Keuringsverslag van een elektrische laagspanning- en zeer lage spanningsinstallatie

NIET CONFORM

Straatnaam: Steenstraat
Huisnummer: 54
Busnummer:
Postcode: 2180
Gemeente: Ekeren
Land: België

Controlebezoek van een oude huishoudelijke elektrische installatie van een wooneenheid bij verkoop op vraag van de verkoper volgens (KB 08/09/2019) - AREI Boek 1- 8.4.2, en 8.2.1, en 4.2.4.3.

Afbeelding schakel- en verdeelbord:

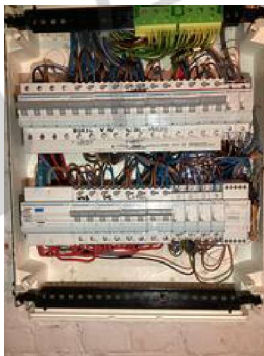
- I5.10 De genaakbare, naakte onder spanning staande delen zijn onvoldoende afgeschermd. (Boek 1 Afdeling 5.1.4, en 4.2.2.3,)Bord 1 , bord dressing
- I6.06 De differentieelstroombeschermingsinrichtingen die worden geplaatst in huishoudelijke installaties zijn ten minste van het type A. Een differentieelstroombeschermingsinrichtingen van het type AC is niet toegelaten. (Boek 1 Onderafdeling 5.3.5.3.)

- I8.08 De geleiders van het type VOB moeten in daarvoor bestemde buizen, kabelgoten geïnstalleerd worden. (Boek 1 Onderafdeling 5.2.9.3. en 5.2.9.6.)Bord 2
